ГОСУДАРСТВЕННОЕ УЧРЕЖДЕНИЕ
ГОРОДСКОЙ КООРДИНАЦИОННЫЙ ЭКСПЕРТНО-НАУЧНЫЙ
ЦЕНТР
«ЭНЛАКОМ»

ТЕХНИЧЕСКОЕ ЗАКЛЮЧЕНИЕ

по техническому обследованию выполненных работ по устройству навесной фасадной системы с воздушным зазором, с облицовкой композитными панелями, на объекте, расположенном по адресу:
Сахалинская обл., г. Южно-Сахалинск, проспект Мира, 430,
ОГУЗ «Сахалинская областная больница», корпус №2

Фото 20. Кассеты из композитного материала смонтированы по «жесткой» схеме: в качестве крепежей использованы алюминиевые уголки, жестко закрепленные к каркасу и кассете.

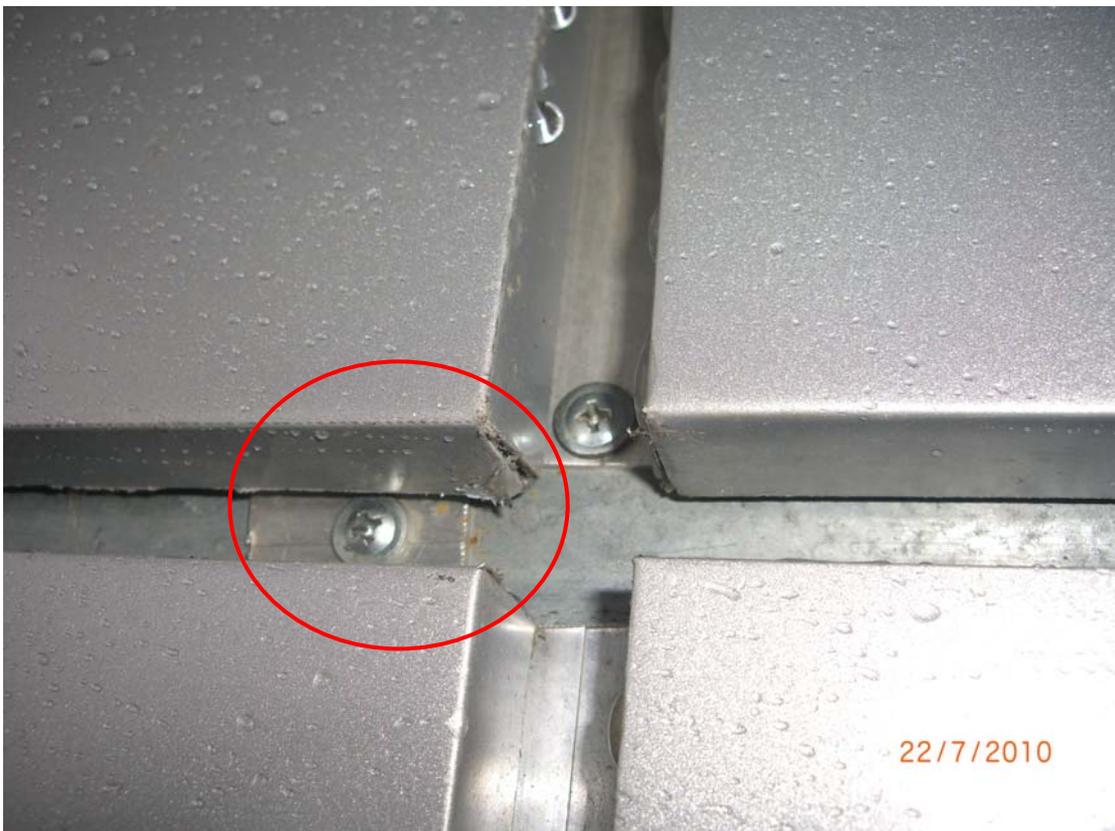
5.15. Кассеты из композитного материала смонтированы по «жесткой» схеме: в качестве крепителей использованы алюминиевые уголки, жестко закрепленные к каркасу и кассете. Отсутствуют угловые усилители кассет. Верхняя часть кассеты должна быть закреплена к каркасу через отверстия, одно из которых должно быть расфрезеровано по горизонтали. Фото 20.

Рекомендации: Обеспечить скользящее крепление кассет к каркасу НФС, в соответствии с узлами АТР. Количество точек крепления кассет необходимо принять согласно статическому расчету. Необходимо установить угловые усилители, выполнить верхний отгиб.
